RHO ADVISEURS - MEMO

DATUM 16 april 2021
KENMERK 191600_1485PD
VAN Petra Dijkgraaf
AAN Klaas Troost

PROJECT Holland Park West
OPDRACHTGEVER gemeente Diemen

ADVIES GELUID FASE 1

Figuur 1 Afwijken bouwvlak

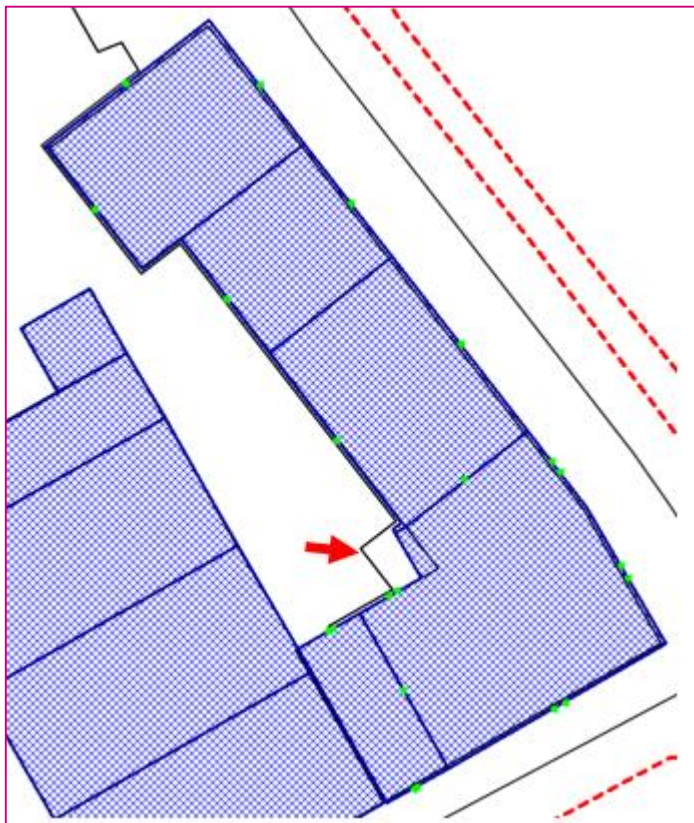
Beoordeeld wordt het bouwplan van Mecanoo Architecten B.V. (januari/februari 2021). Geconstateerd is dat de contouren van het bouwplan afwijken van de bouwvlakgrenzen op de verbeelding bij het bestemmingsplan. Dit is het geval aan de noord-, oost- en zuidzijde van het bouwvlak. De afwijking is aan de noordzijde, met circa 0,5 meter, het grootst, zie figuur 1. Daarnaast valt het bouwplan op het binnenterrein weliswaar binnen de bestemming Wonen maar buiten het bouwvlak, zie rode pijl.

Het gaat hier om een binnenplanse afwijking. Hier kan alleen gebruik van gemaakt worden als is aangetoond dat aan regel 7.3.1 lid g, sub 1 t/m 3 'afwijken van de bouwgrenzen' uit het bestemmingsplan wordt voldaan.

De aanvaardbaarheid ten gevolge van wegverkeerslawaaï wordt hieronder onderzocht omdat hogere waarden zijn verleend. Het afwijken van het bouwvlak aan het binnenterrein (rode pijl) is alleen onder invloed van geluid vanwege spelende kinderen op het schoolplein. Omdat hiervoor hogere waarden en daarmee toetsing aan het geluidbeleid niet aan de orde is en dit geluid ook geen onderdeel is van de gecumuleerde geluidbelasting hoeft voor het afwijken van dit deel van het bouwvlak geen onderzoek te worden gedaan.

Figuur 2 Benaming blokken bouwplan fase 1

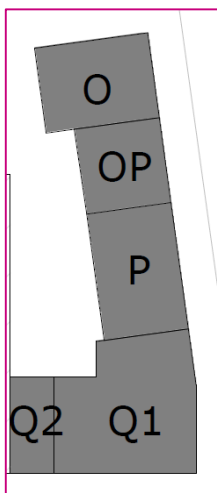
Er zijn hogere waarden verleend (b_NL.IMRO.0384.BPHollandparkWest-OW01_tb6). Fase 1 bestaat uit de blokken O (O en OP), P en Q (Q1 en Q2), zie figuur 2.

Voor deze blokken zijn hogere waarden vastgesteld, zie tabel 1. Hierbij komt blok O overeen met blok O/OP van het bouwplan en blok Q met Q1 en Q2.

De resultaten van de berekening laten voor de Gooiseweg zien dat voor twee woningen niet voldaan wordt aan de verleende hogere waarde van 49 dB. Het gaat om de zijgevels van twee appartementen op de twee bovenste bouwlagen van blok Q1. Op de voorgevel geldt hier 49 dB.

Enerzijds komt dit doordat de bouwhoogte van Q2 lager wordt dan in het bestemmingsplan planologisch mogelijk is. Hierdoor zorgt blok Q2 voor minder afscherming van deze zijgevels. Anderzijds is voor de bovenste bouwlaag van deze gevel verzuimd om een hogere waarde vast te laten stellen in het kader van het bestemmingsplan.

Geconcludeerd wordt dat het bouwplan voldoet aan de verleende hogere waarden van de Bergwijkdreef. Voor de Gooiseweg is het aanvullend nodig om een hogere waarde van 51 dB voor 2 woningen te laten vaststellen.

Figuur 3 Woningen (rood) die niet voldoen niet aan geluidbeleid

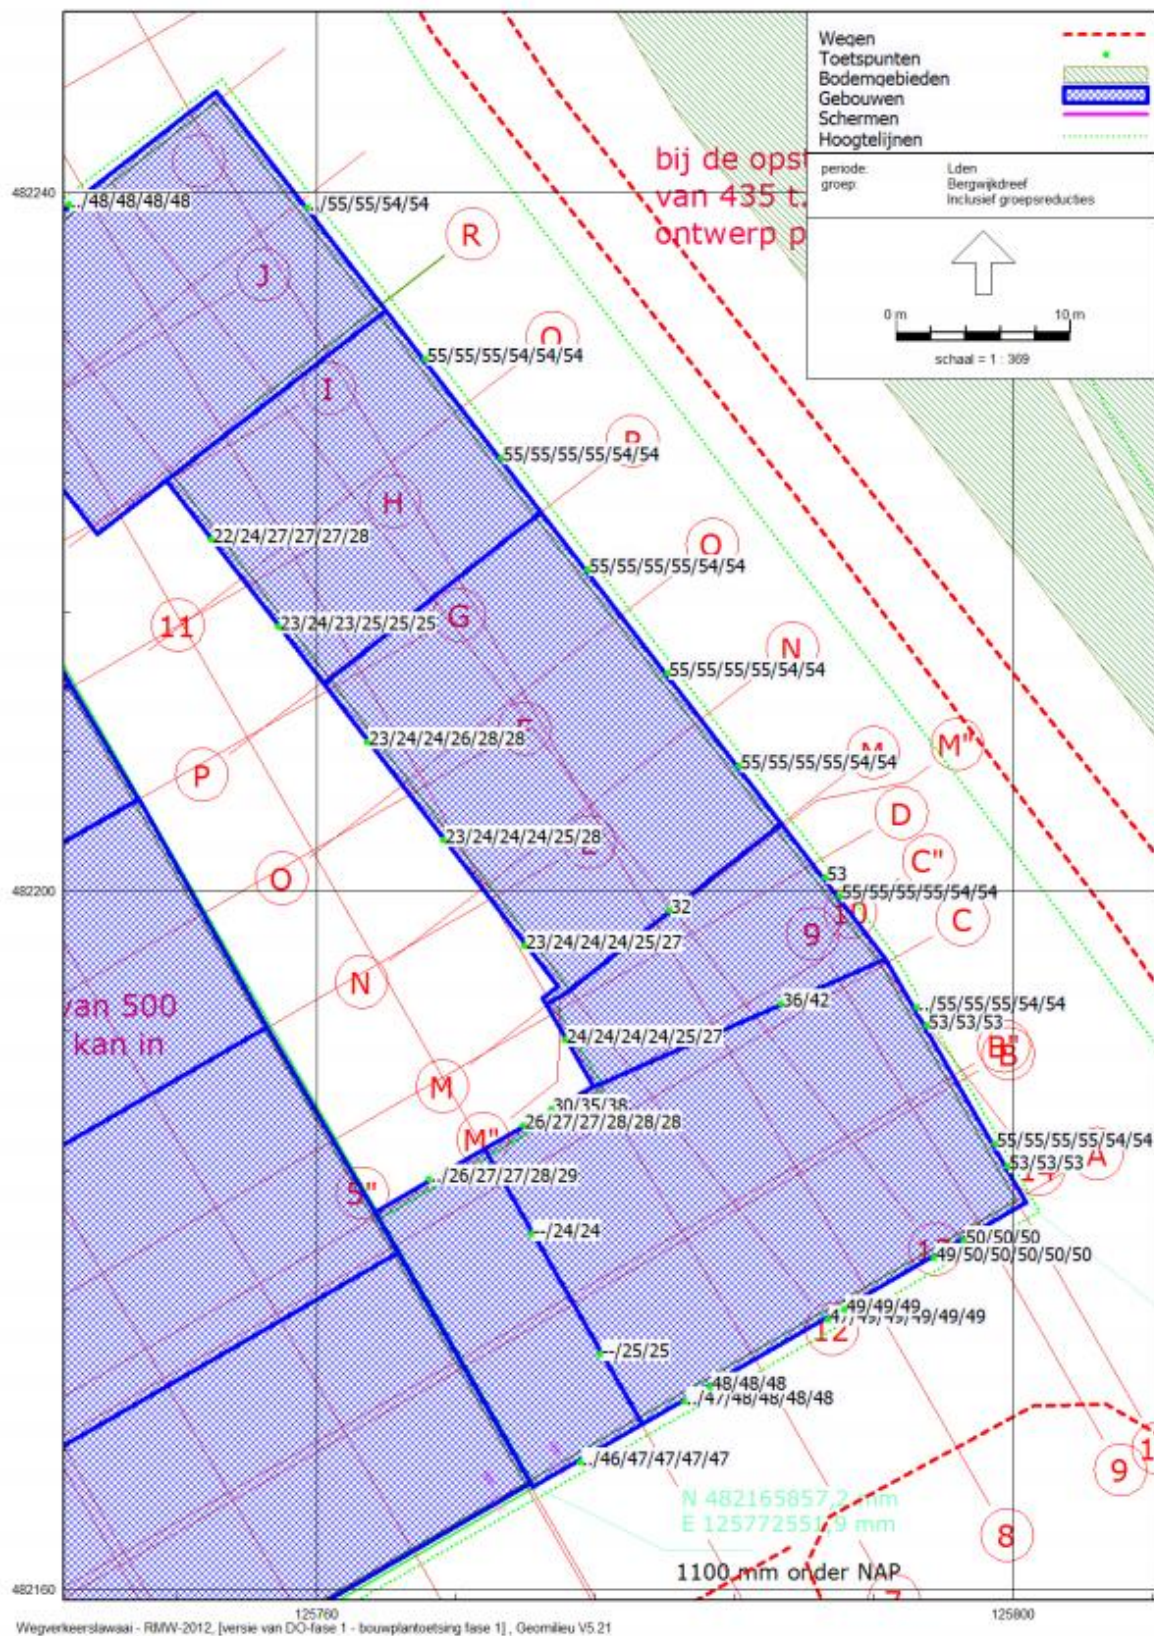
In fase 1 voldoen 7 woningen om deze redenen niet aan het geluidbeleid, zie figuur 3. Het betreft 3 woningen in blok Q1 (begane grond) en 4 woningen in blok O (alle 4 verdiepingen). Uitgaande van de 106 woningen die in fase 1 gerealiseerd worden, gaat het om 6,6% van de woningen.

Geconcludeerd wordt dat in fase 1 voor dezelfde woningen en hetzelfde aantal woningen afgeweken moet worden van de hoofdregel uit het gemeentelijk geluidbeleid. Dit is aanvaardbaar gezien de niet akoestische compenserende kwaliteiten in de omgeving waaronder het Bergwijkpark.
